AVIS DE RAPPEL ET DE REMPLACEMENT

CONTACTEURS À 8 BORNES ÉQUIPANT LES KITS DE TREUIL WARN® POUR VTT (Numéro de pièce WARN 62135.A0)

VENDUS ENTRE MAI 2001 ET LE 1ER SEPTEMBRE 2005

CONTACTEUR À 8 BORNES RAPPELÉ

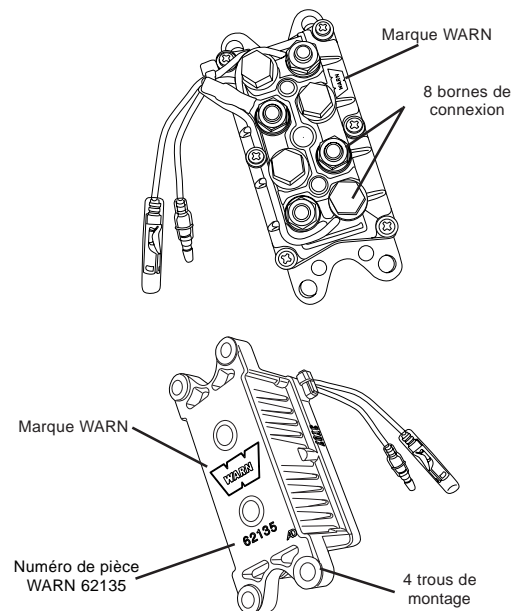
WARN a reçu confirmation d'un cas de défaillance d'un contacteur à 8 bornes entraînant la surchauffe du contacteur. Le contacteur pourrait créer un risque d'incendie dans certaines circonstances rares.

- 8 bornes de connexion sur le dessus
- Marque WARN sur le haut et le bas
- 4 trous de montage au bas

RETIREZ, JETEZ ET REMPLACEZ

NUMÉRO DE PIÈCE WARN
62135 Révision A0

Tout consommateur possédant un treuil pour VTT WARN doté d'un contacteur à 8 bornes doit immédiatement débrancher les fils du contacteur de la batterie de son VTT et appeler son distributeur local de produits VTT ou WARN pour recevoir un contacteur de remplacement gratuit ainsi que des instructions de montage. Le consommateur peut communiquer avec WARN sans frais au **866-408-3767** les jours de semaine entre 7 h et 16 h, heure normale du Pacifique, ou par courriel à contact@warn.com, ou visiter www.warn.com.

CONTACTEUR NON RAPPELÉ

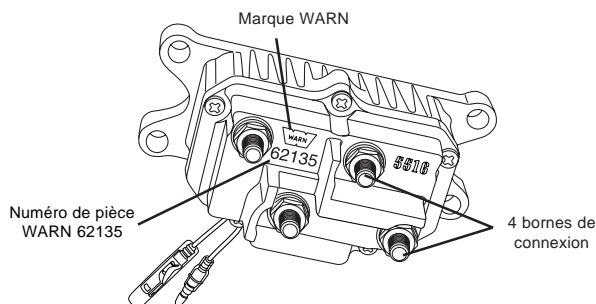
NUMÉRO DE PIÈCE WARN 62135
Révision C0
